KOMENDA WOJEWÓDZKA POLICJI
W RZESZOWIE
35-036 Rzeszów, ul. Dąbrowskiego 30
L. dz. SZ-456/2021

WYJAŚNIENIA TREŚCI SPECYFIKACJI WARUNKÓW ZAMÓWIENIA

Dotyczy postępowania o udzielenie zamówienia publicznego, w trybie przetargu nieograniczonego, o wartości powyżej 5 350 000,00 euro, pn. „Budowa nowej siedziby Komisariatu Policji w Rzeszowie przy ul. Błogosławionej Karoliny”, nr postępowania: ZP/1/2021.

Natomiast według rysunku A-E-12. występuje.

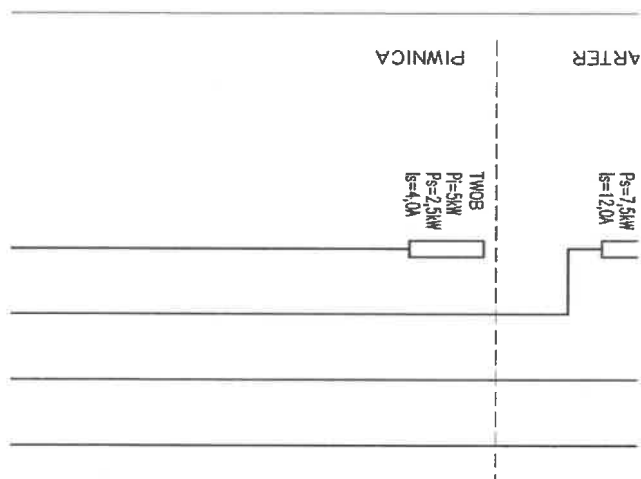
W nawiązaniu do odpowiedzi z dnia 07.05.2021r. odpowiedź numer 285- W dostępnym projekcie wykonawczym branży elektrycznej brak schematów rozdzielnic TW0B, TUPS, TSRW1, TSRW2, TSW1, TSW2 - Proszę o uzupełnienie dokumentacji w tym zakresie lub potwierdzenie, że w/w rozdzielnice są poza zakresem branży elektrycznej.

Według wyjaśnienia do tego pytania: TW0B - brak rozdzielnicy, nie występuje.

Dodatkowo występuje też na rysunku A_E36

Proszę o uzupełnienie schematu, lub potwierdzenie, że rozdzielnica TWOB jest poza zakresem oferty branży elektrycznej.

TWOB – poza zakresem oferty branży elektrycznej.
